改善箇所説明図

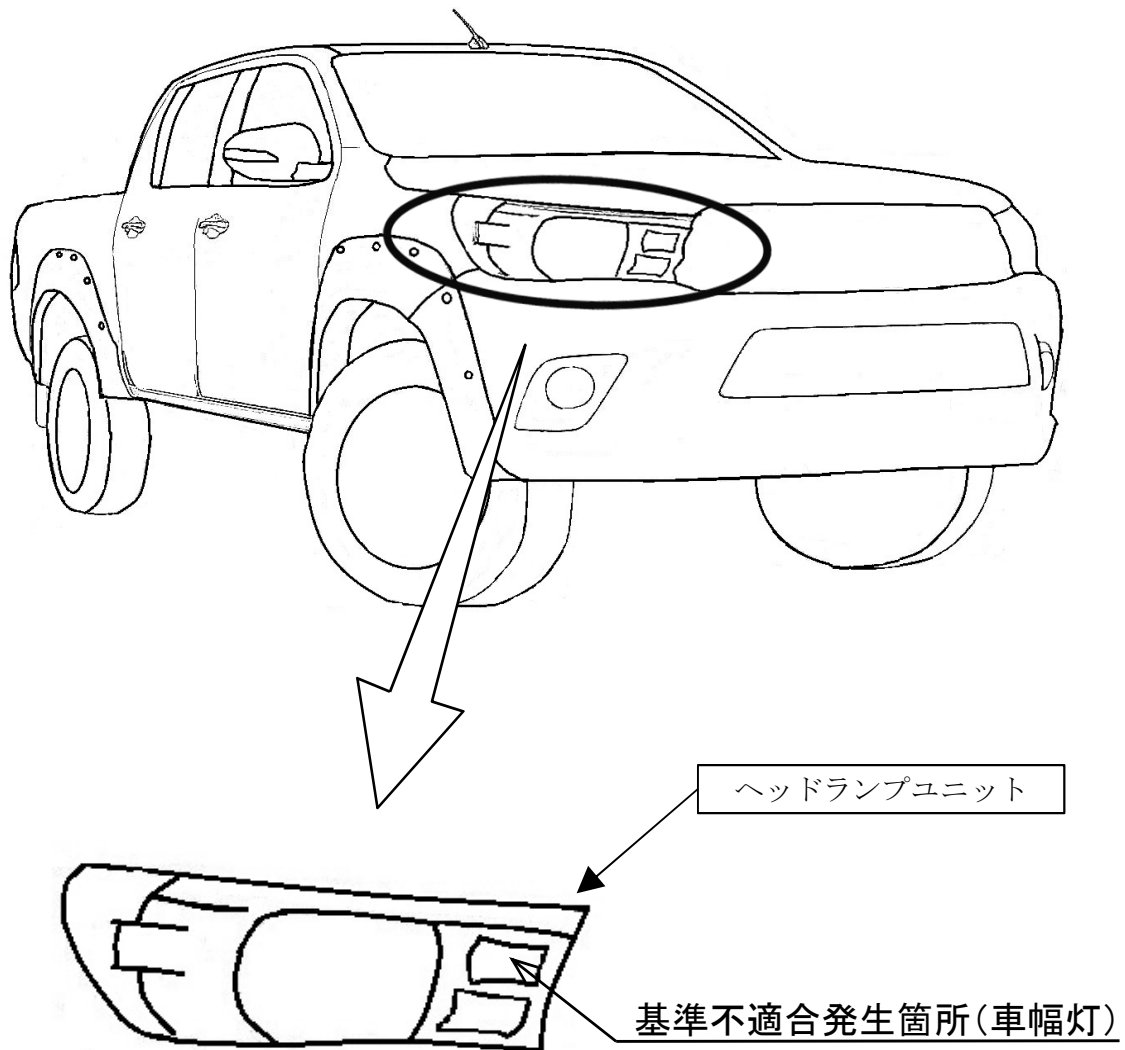
注意: は交換部品を示す。

オーバーフェンダーを架装した車両において、設計時の法規適合確認が不十分なため、車幅灯の取付位置が保安基準第34条に定める要件を満足しないおそれがある。

全車両、ヘッドランプユニットを対策品に交換するとともに、対策品の取扱書を追加する。
